**AVIS RELATIF À LA PROTECTION
CONTRE LES EVENTUELS EFFETS NOCIFS ET NUISANCES
PROVOQUÉS PAR LES RAYONNEMENTS NON IONISANTS
GÉNÉRÉS PAR DES ANTENNES ÉMETTRICES STATIONNAIRES**

Commune : CHARLEROI - Exploitant : TELENET GROUP

Référence exploitant : HT1514B

Rapport n° 2754 / 2023

Figure 2 : Vue en plan des installations d'antennes dans un rayon de 300 mètres autour de l'installation faisant l'objet de la demande d'avis

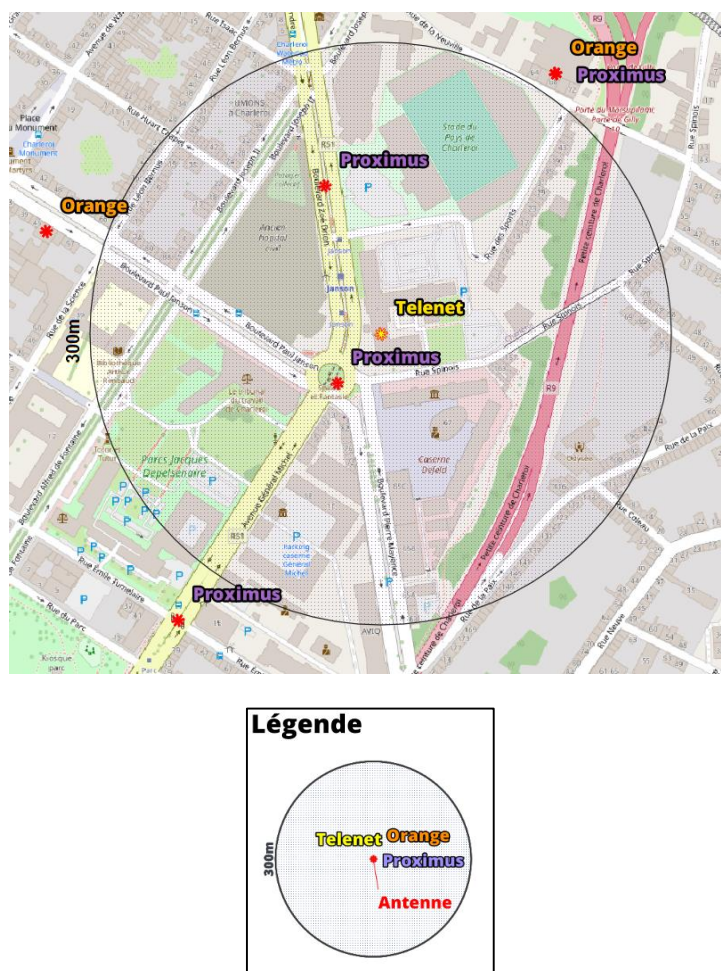
Compte tenu du nombre d'installations localisées dans la figure 2, il apparaît que l'intensité du rayonnement électromagnétique généré, dans les lieux de séjour situés à proximité de l'installation référencée dans le paragraphe 2, par l'ensemble des antennes émettrices stationnaires de l'ensemble des exploitants du même site d'antennes émettrices stationnaires respecte la limite fixée à l'article 4, § 2 du décret.
